HENVENDELSER MODTAGET I HØRINGSPERIODEN

FORSLAG TIL LOKALPLAN SKOLE I KØDBYEN

Offentlig høringsperiode fra den 8. september 2021 til den 3. november 2021.

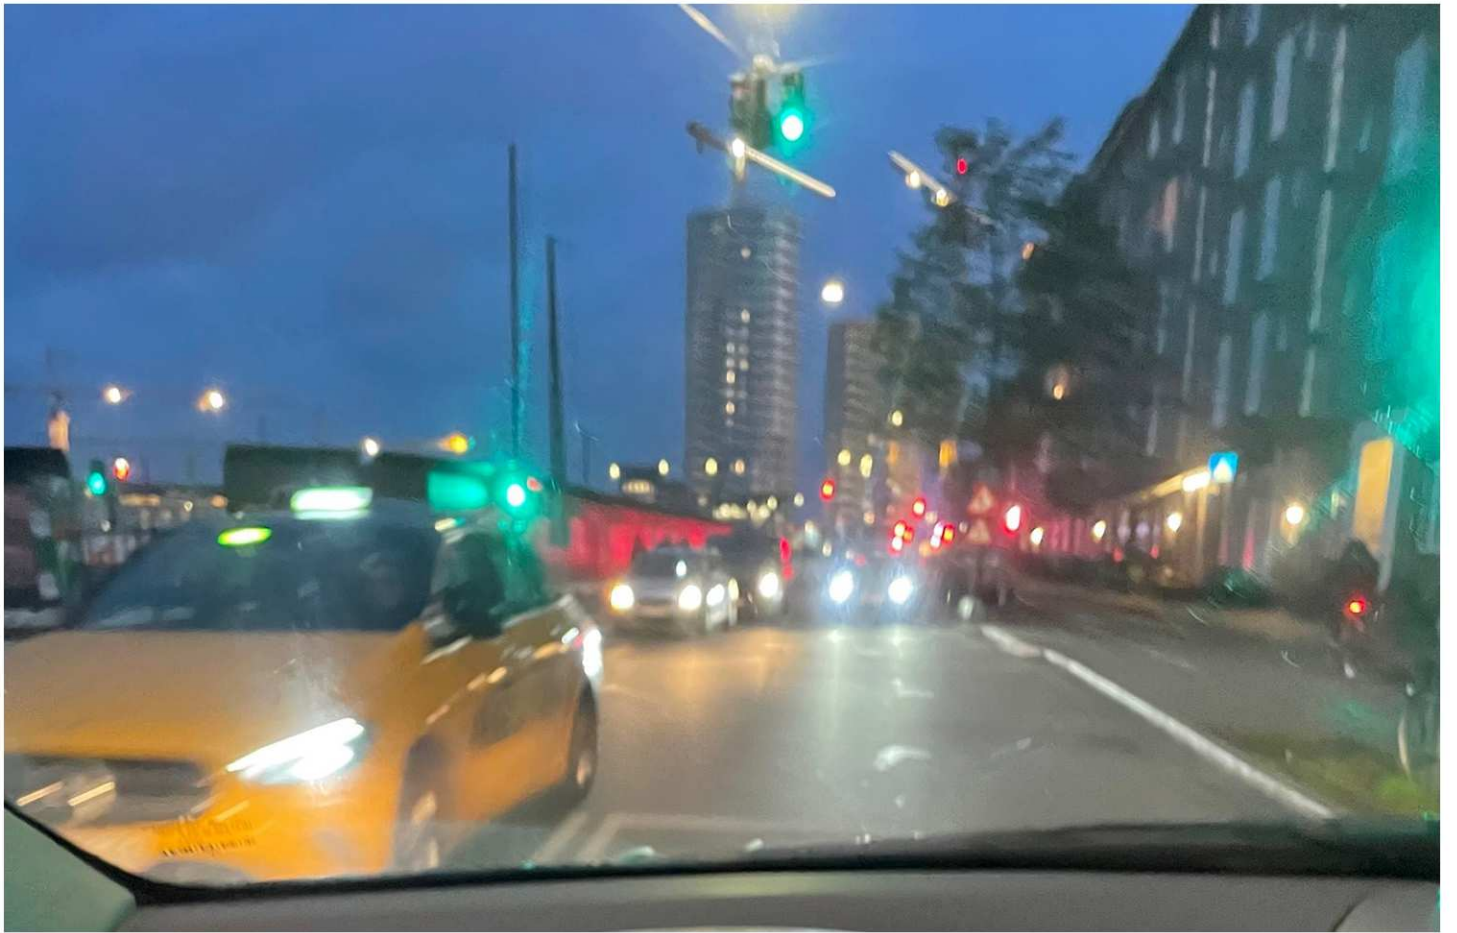
På vedhæftet billede dokumenteres det at der allerede nu er kraftige udfordringer med biler der skal svinge til højre fra Skelbækgade ind på Kødboderne. De bagved holdende bilister bliver utålmodige og benytter venstre vognbane, mod modsatkørende trafik, til en overhaling.

Det er altså magtpåliggende at få lavet en løsning således at flest muligt biler kan svinge fra Skelbækgade ind i Kødboder, samtidig med at skolebørn og deres forældre sikkert og nemt kan komme til skolen, netop for at svingende biler ikke skal komme til og holde og skabe kø i hele lokalområdet.

En løsning kunne derfor være at lave fire vejbaner gennem Skelbækgade, to til ligeud kørende trafik og to til svingede. Derudover ville det være optimalt at lave afsætningspladser for børn og forældre, som er som ikke skaber kø. F.eks. kunne de nuværende p-pladser i Kødboderne reserveres dertil i morgentimerne. Dette kan nemt gøres ved at lægge skole-cykelstien uden om Kødbyen, i stedet for igennem.

Bilag høringssvaret er et udkast til en revideret bebyggelsesplan (illustration på side 13 i lokalplanudkastet).

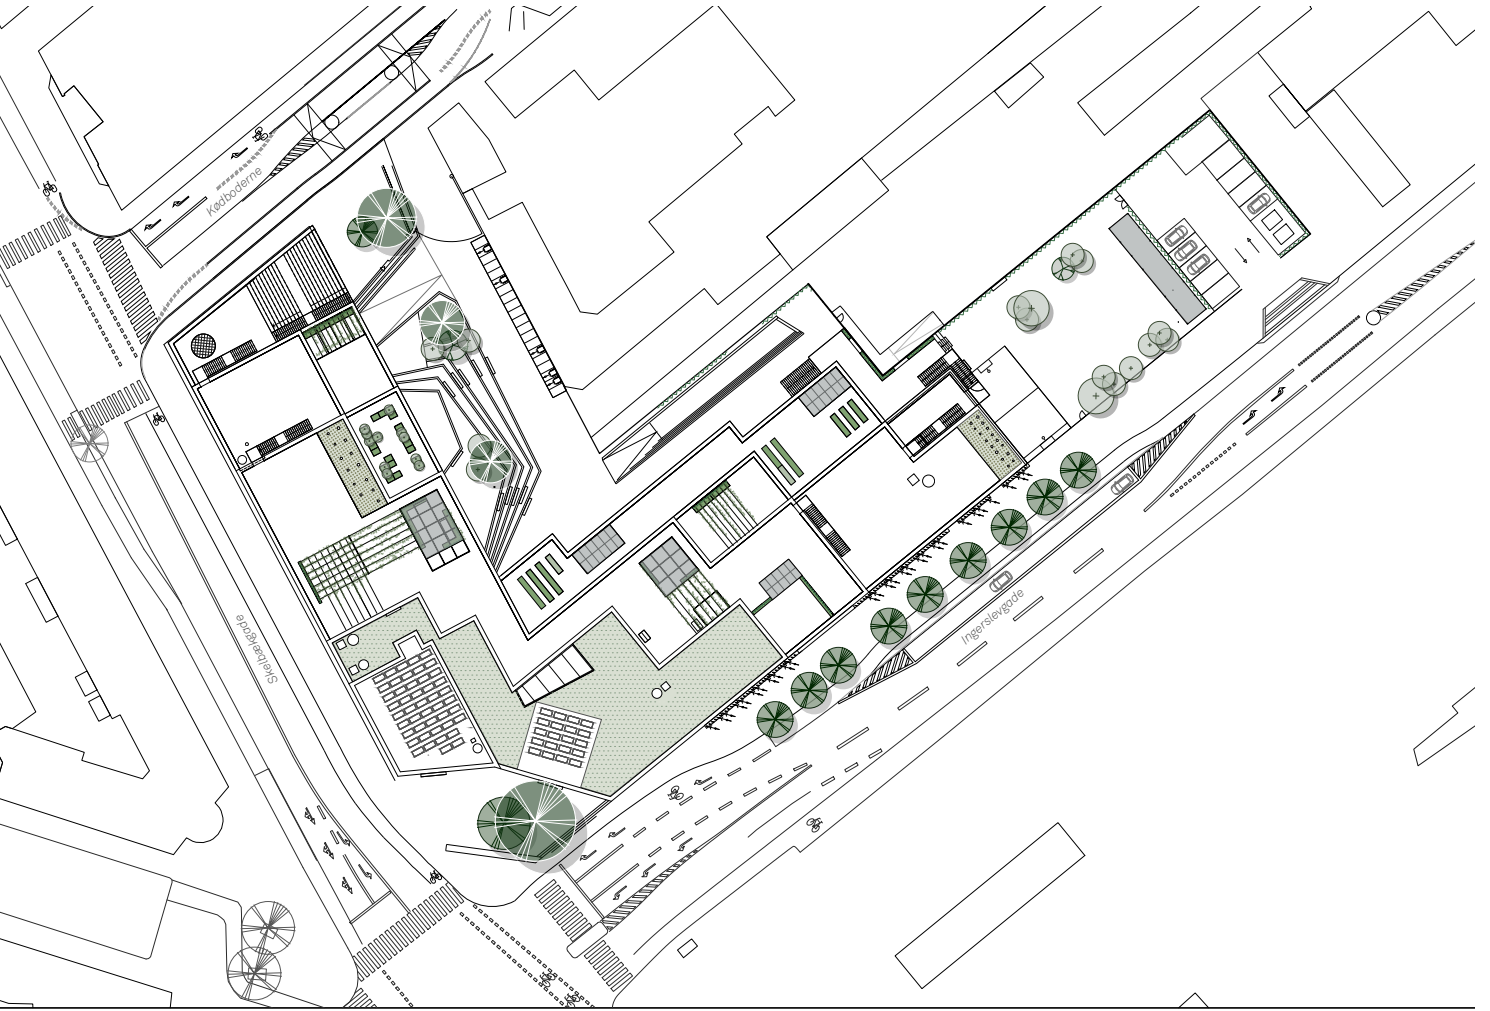
Detaljeringen af projektet har afdækket et behov for at sikre kapacitet indenfor lokalplanområdet til håndtering af regnvand i skybrudssituationer i form af et forsænket område i udearealet. Det forsænkede område kan, sammen med det øvrige system til afledning af regnvand i projektet, rumme et skybrud i "100-års-hændelse". I den daglige brug af udearealerne anvendes det forsænkede område som et område, der inviterer til ophold og bevægelse for både skolens elever og personale såvel som for offentligheden.

Lokalplanudkastet giver ikke mulighed for at terrænregulere i et omfang, der muliggør et forsænket område med den nødvendige kapacitet.

På lokalplantegning 8 foreslås tilføjet et område svarende til den i udkastet til revideret bebyggelsesplan viste forsækning, hvor koten kan reguleres til 1,5 m DVR.
